DODATEK č. 1 ke

Smlouvě o dílo

„II/118 Malé Kyšice, nestabilní silniční svah - stavba“

Změna č. 1 (SO 101) – komunikace a odvodnění

PŘÍLOHA 1
PŘÍČNÝ ŘEZ KOMUNIKACÍ
M 1:50

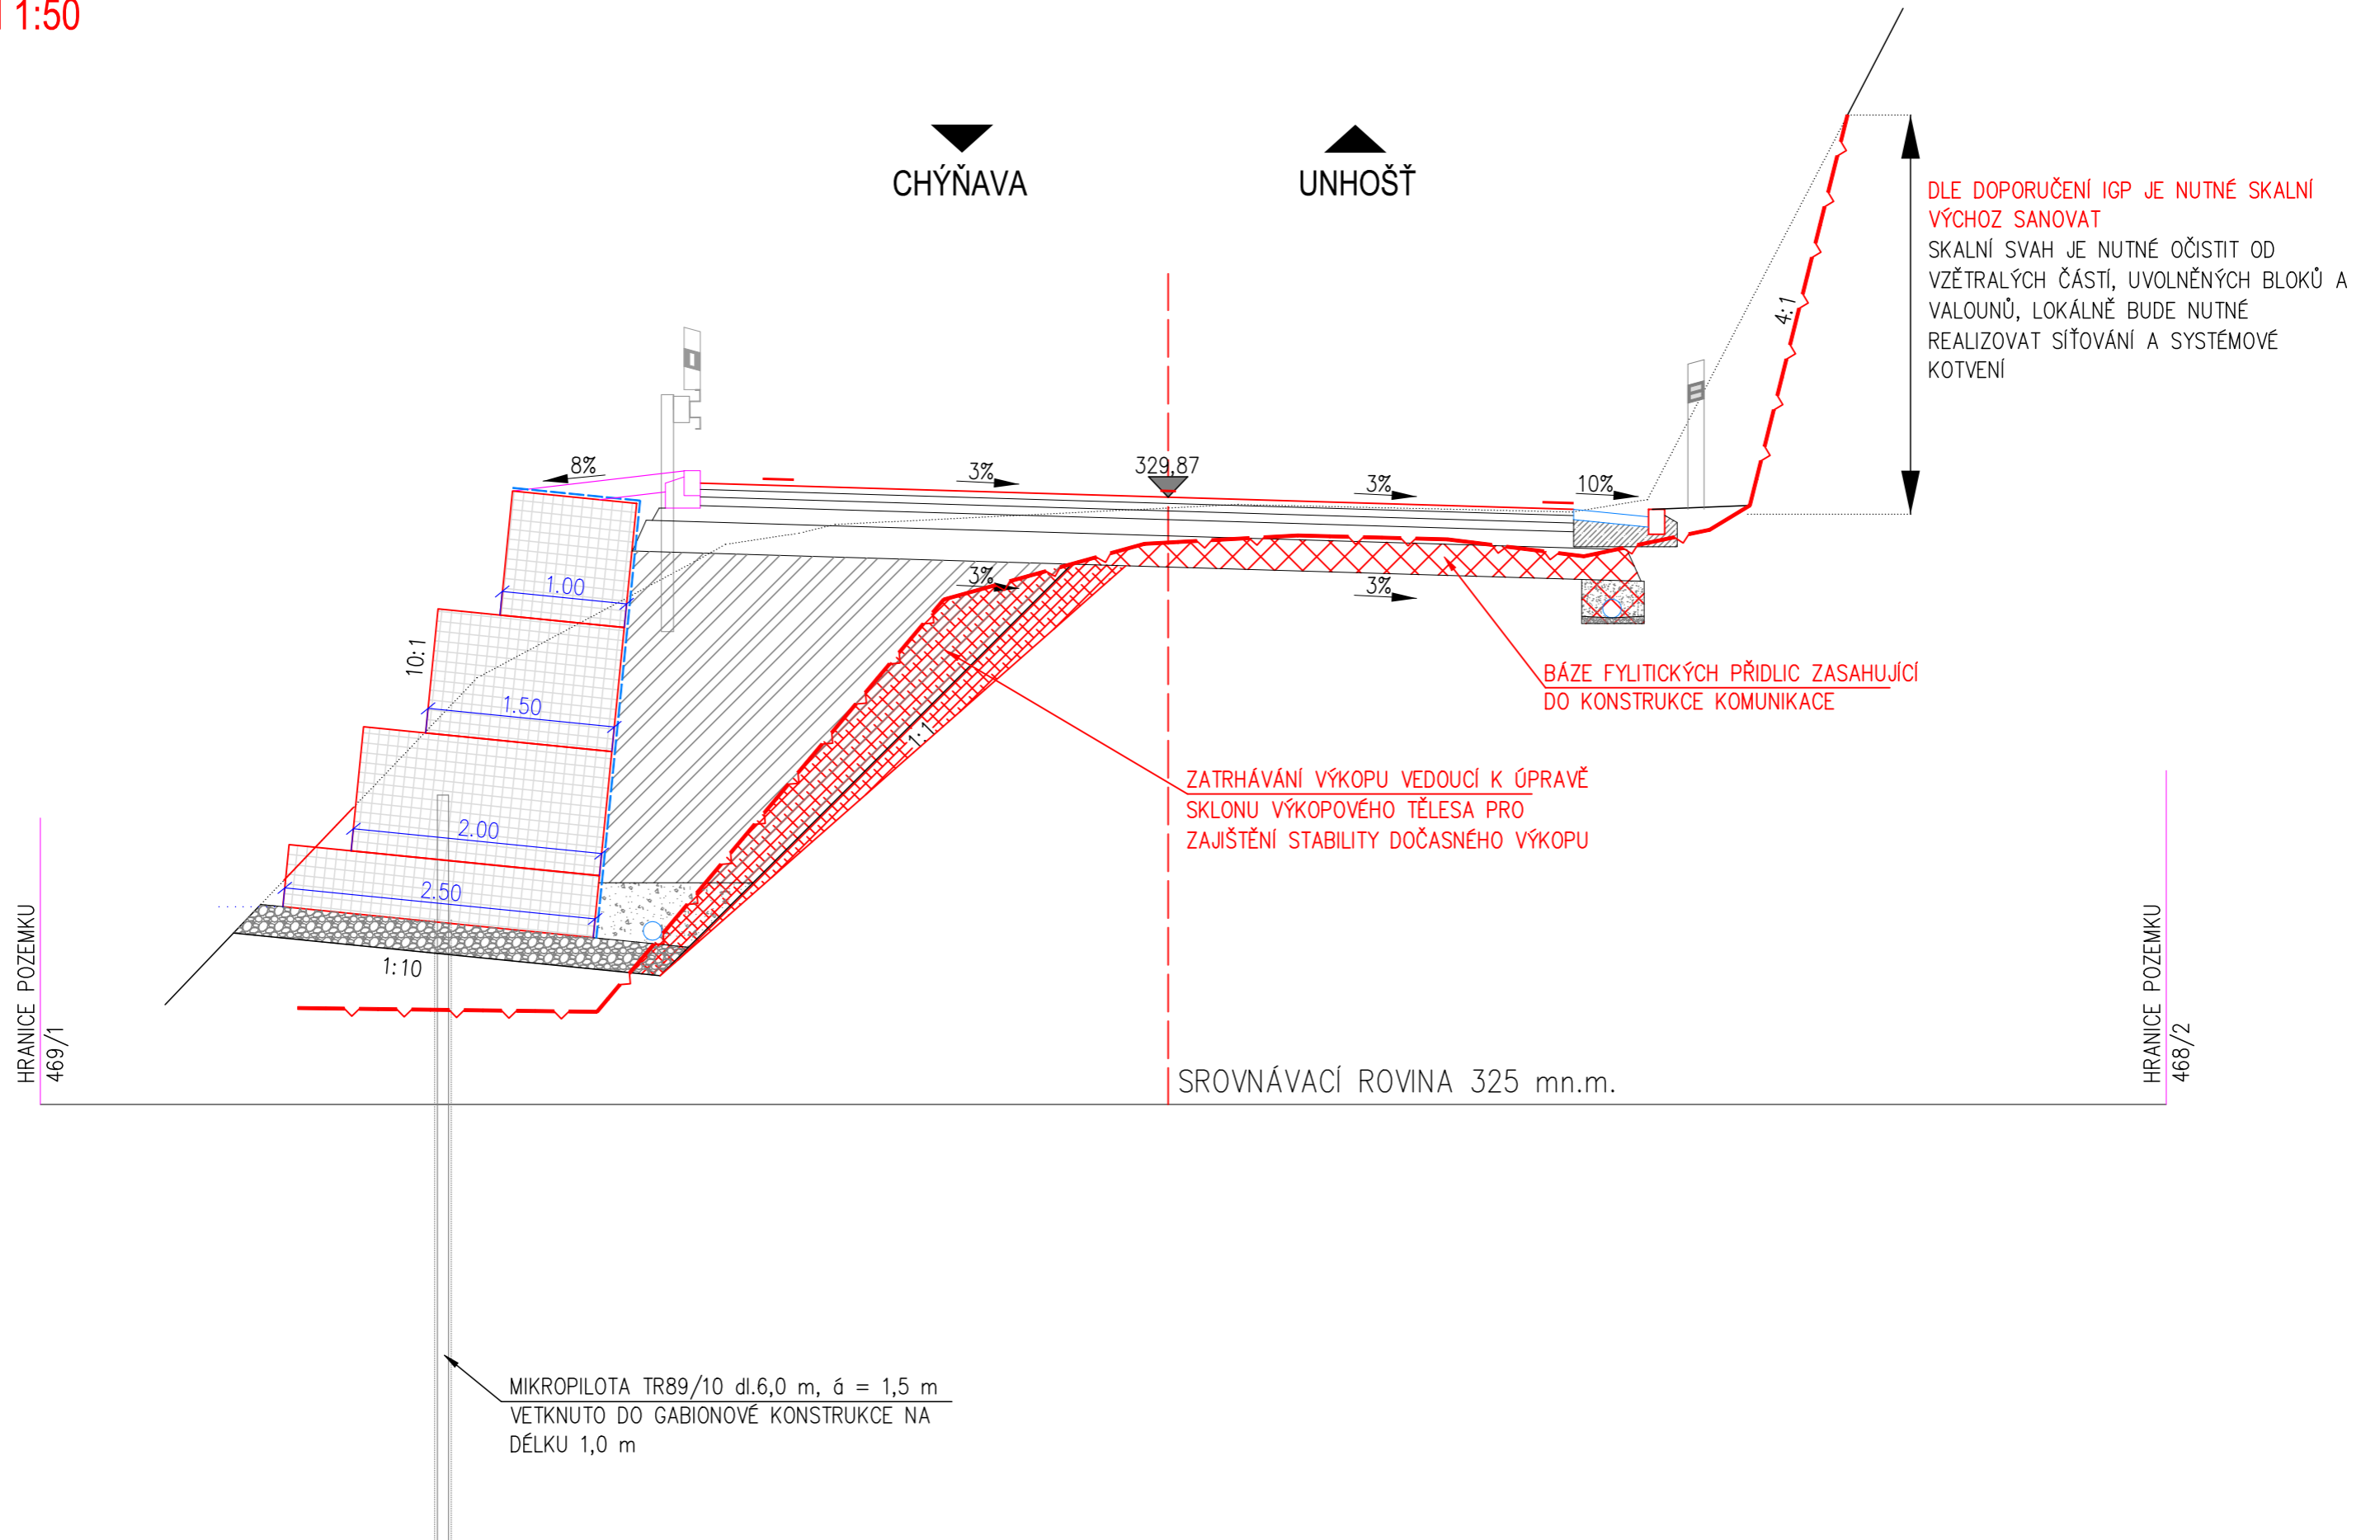
V podloží komunikace vystupují pevné zvětralé a navětralé fylitické břidlice pevnosti R4 – R3, které lokálně zasahují plochými výstupky do konstrukce projektovaného souvrství komunikace. S ohledem na prováděný zásyp rubu opěrné zdi na násypové části komunikace, a především nutnost realizace celé konstrukce komunikace při zachování plné tloušťky všech konstrukčních vrstev doporučuji odstranění plochých výchozů skalního masivu pod vozovkou. Tím bude zajištěna rovnoměrná tuhost konstrukce komunikace a nebude docházet v průběhu času k porušení vozovky v místech rozhraní s výrazně odlišnými tuhostmi.

V místě rozhraní tuhostí by docházelo k podélným trhlinám v živičném krytu.

Na začátku SO 201 v km 0,063 50 vycházejí v místě propustku č.1 sklonu svahu na násypové straně komunikace 1:1. Proto doporučuji prodloužení opěrné zdi SO 201 minimálně do staničení km 0,050, popřípadě přijmout jiné opatření pro stabilizaci násypového tělesa komunikace (např. vyztužený násyp)

V podloží komunikace se vyskytují velmi pevné fylitické břidlice, které vystupují plochými tvary až do polohy konstrukce navržené komunikace. Pro zajištění rovnoměrné tuhosti navržené komunikace, která mimo jiné povede k zajištění životnosti komunikace je vhodné tyto polohy odstranit tak, aby byla konstrukce komunikace realizována v projektované tloušťce.

Obrázek 1 - Skalní výchoz v km 0,140 - 0,175

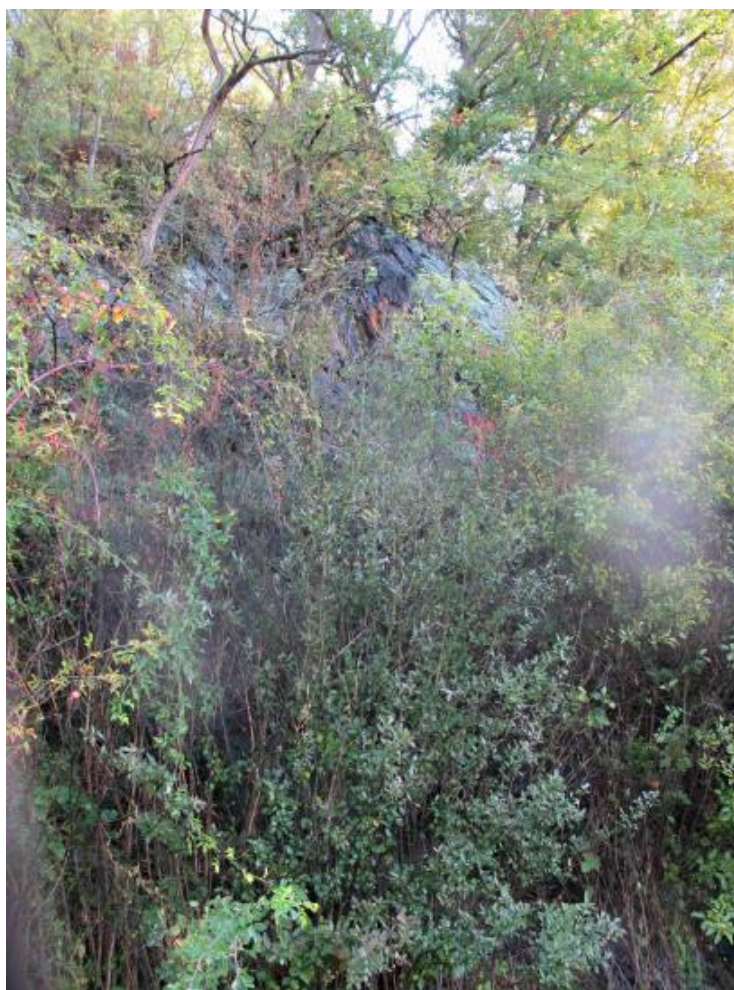
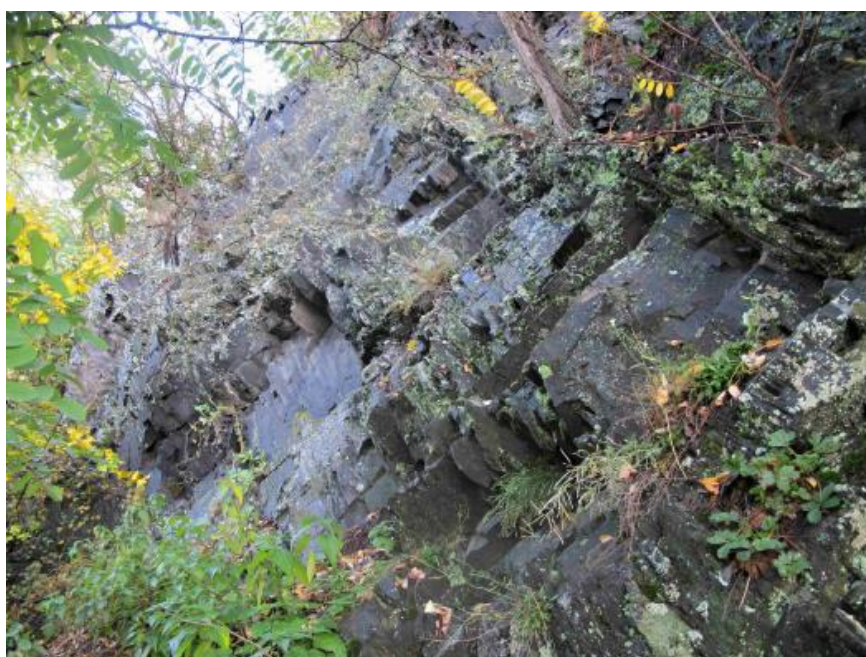
V úseku staničení km 0,030 – 0,220 je na pravé straně ve směru staničení skalní svah proměnné výšky 0 – 8 m. Při realizaci zemních prací docházelo k postupnému osypávání uvolněných zcela zvětralých částí skalního svahu. Ve velké části je skalní masiv porostlý stromy a keři, které působí erozivně a dále zhoršují stav skalního svahu, který byl v rámci doplňujícího inženýrskogeologického průzkumu popsán jako nestabilní – labilní.

Pro stabilitu je rozhodující systém diskontinuit 2, který má kritický sklon s ohledem na přilehlou komunikaci a bezpečnost provozu na ní. Pro zhodnocení stability stávajícího odřezu v proterozoických horninách byla použita stereografická analýza v programu RockPack III. V progravém prostředí byl proveden Marklandův test pro posouzení náchylnosti horninových bloků na sesouvání a toppling, který dokumentuje horninovou masu náchylnou na vyklápění nebo překocování skalních bloků.

V místě realizace stavebních prací jsou velmi složité geotechnické podmínky. Především horniny mají s ohledem na umístění komunikace velmi negativní sklon diskontinuit 2. Toto se projevuje nestabilními výkopy, a především nestabilitou skalní stěny podél komunikace. Pro zajištění bezpečnosti provozu na komunikaci je nutné přijmout trvalá opatření vedoucí ke stabilizaci skalní stěny.

PŘÍLOHA 1
PŘÍČNÝ ŘEZ KOMUNIKACÍ
M 1:50

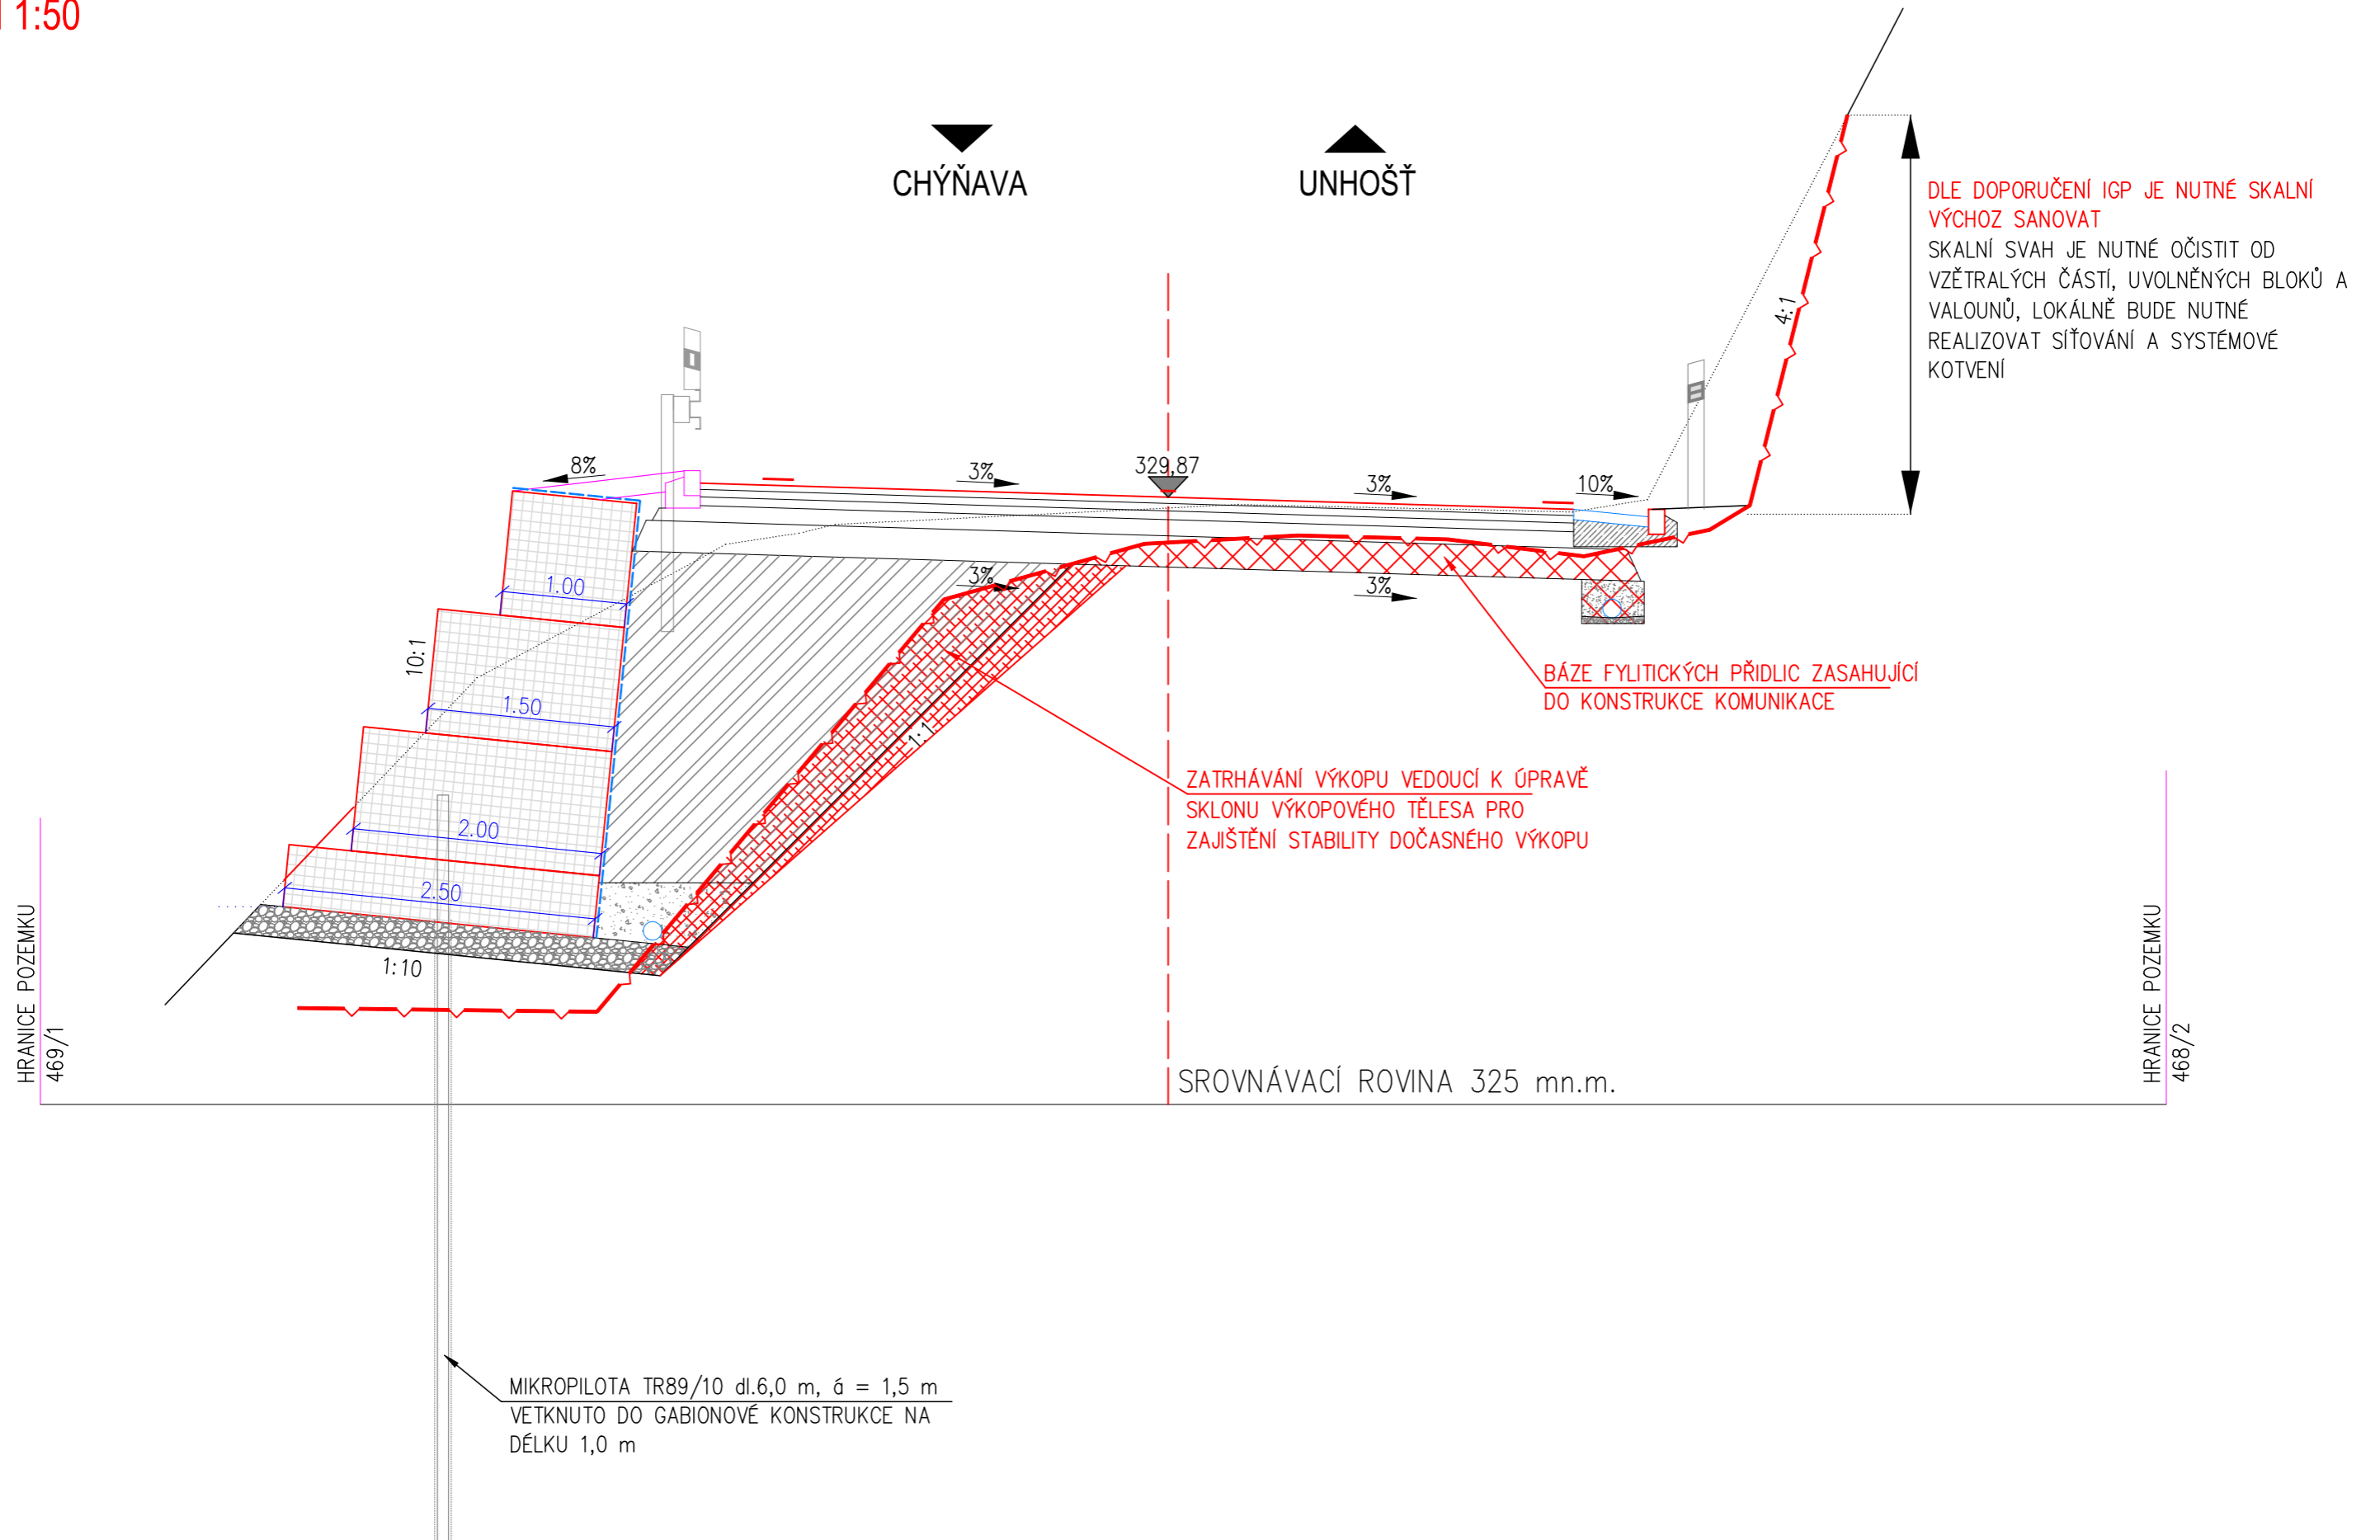
Při realizaci výkopu pro gabionovou konstrukci docházelo kontinuálně k zatrhávání výkopu a opadávání fylitických břidlic do výkopu. Důvodem opadávání je sklon diskontinuit 2, které jsou negativně ukloněny směrem po svahu. Z tohoto důvodu docházelo ke zvýšení objemu zemních prací při realizaci opěrné zdi. Jedná se jak o výkopu, tak o zpětné zásypy při realizaci SO 201.
